# Dossier à l'attention de M. Renzo Sulli, Maire d'Échirolles

## Quelques questions sur **le dimensionnement du stationnement** du “projet ARTEA” au 1 rue de Provence à Échirolles

Lundi 15 avril 2019

## 2) Plan de situation du projet et voisinage immédiat

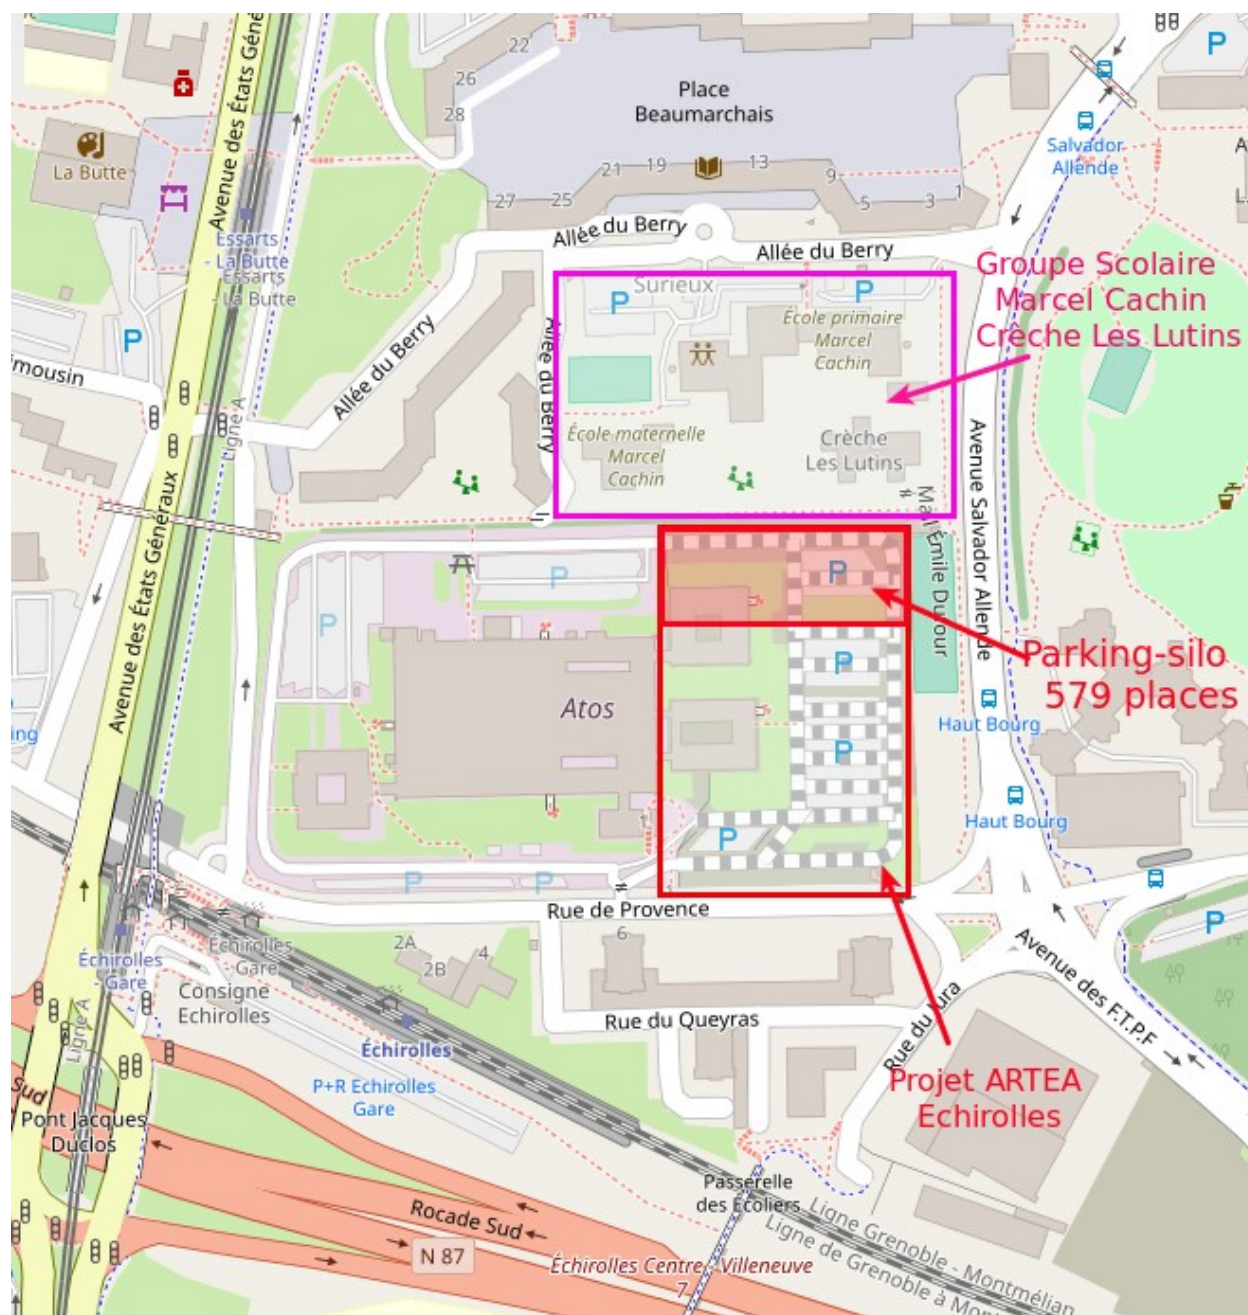
Nous remarquons la proximité du futur parking-silo avec le groupe scolaire **Marcel Cachin** (école maternelle et école primaire) et avec la crèche **Les Lutins** : des établissements accueillant des populations **de jeunes enfants, particulièrement vulnérables à la pollution**. La distance entre le parking-silo et la crèche est de **moins de 30 m**.

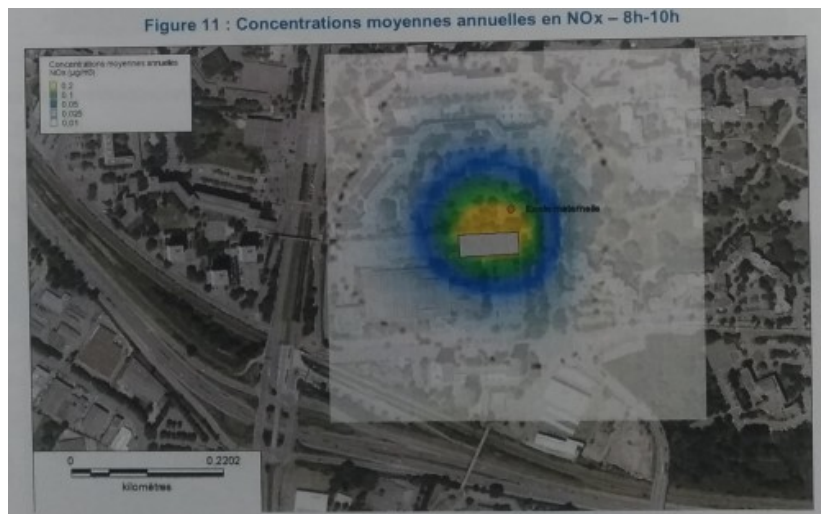
- Nous savons maintenant (scandale Dieselgate) que les valeurs officielles (publiées par les constructeurs automobiles) des émissions polluantes des différents modèles de véhicules sont sous-évaluées.
- Cette étude d'impact (voir les 4 illustrations, avec leurs légendes, ci-dessous, issues de l'étude d'impact elle-même) montre les nuages spécifiques de pollution générés par le parking-silo (NOx et PM10) et ces impacts spécifiques, aussi peu "*non-significatifs*" soient-ils, vont faire

- De manière plus générale, mesurer seulement sur le voisinage immédiat l'impact des émissions générées par le trafic du parking-silo nous semble un peu contestable. Par le trafic qu'il induit, ce parking-silo va modifier et augmenter le "fond de pollution" dont l'étude parle, particulièrement élevé dans la région grenobloise, celui par rapport auquel la pollution spécifique d'entrée et de sortie du parking-silo est évaluée comme étant "non-significative". Les véhicules rentrant et sortant du parking-silo parcoureront en réalité **entre 30 et 60 km** quotidiennement (un document de la Métro "Quand habitat rime avec climat" que l'on distribue aux administrés dans les locaux de la Mairie d'Échirolles affirme que la distance moyenne entre le domicile et le travail est en moyenne maintenant de 30 km), à une vitesse comprise **entre 30 km/h et 90 km/h**. Un parking-silo se comportant comme un "aspirateur à voitures", c'est aussi le trafic induit global qu'il aurait fallu évaluer ! Cette étude, rigoureuse par ailleurs, semble passer à côté de l'essentiel !

Questions 2 : pourquoi ne pas évaluer l'impact global de la pollution générée par 572 véhicules effectuant entre 30 et 60 km quotidiennement à une vitesse comprise entre 30 km/h et 90 km/h (actuellement ne sont évalués que les quelques mètres parcourus à 10 km/h, en entrant et sortant du parking-silo par ces mêmes 572 véhicules) ?

## 2.2) A propos de l'impact du parking-silo sur l'ensoleillement du voisinage

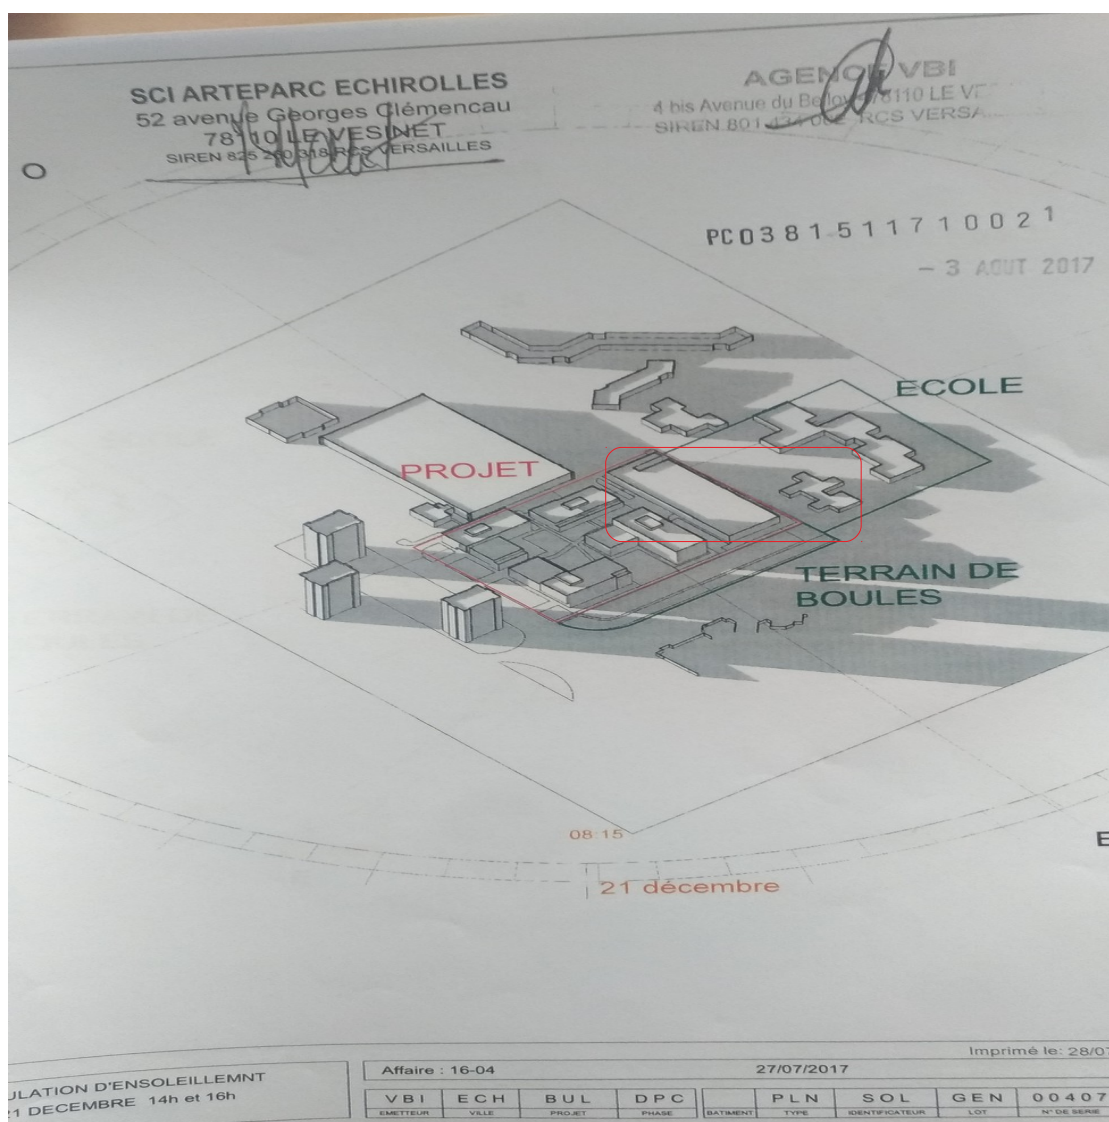
Voici ci-dessous une illustration (issue du dossier de Permis de Construire consultable en mairie), qui montre l'impact du parking-silo sur l'ensoleillement de la crèche "Les Lutins" et sur l'ensoleillement de la cour de récréation du groupe scolaire Marcel Cachin un 21 décembre entre 14h et 16h (voir l'encadré **en rouge**, montrant dans sa partie gauche le parking-silo et dans sa partie droite la crèche "Les Lutins") .

Comme vous pouvez le constater ci-dessus : cette évaluation montre de façon certaine que pendant la période hivernale, **la crèche Les Lutins se retrouve à l'ombre** : le soleil est masqué en fait pendant une grande partie de la journée.

Questions 3 : si l'étude montre que le soleil est masqué pendant les mois d'hiver pour la crèche, quelles conclusions en ont été tirées ? Le parking-silo n'est il pas tout simplement trop haut par rapport au voisinage immédiat ?

De plus, sur cette question de l'ensoleillement, les documents d'architecture sont contradictoires, certain parle d'un **recul du parking-silo de 6 m** par rapport à la limite Nord de la parcelle (celle en contact avec la parcelle où se situe le groupe scolaire), d'autre d'un **recul de 5 m**. Bien évidemment l'impact sur l'ensoleillement n'est pas le même dans les deux cas ! Avec quel recul (5 m ou 6 m) l'étude d'impact sur l'ensoleillement a-t-elle été calculée ?
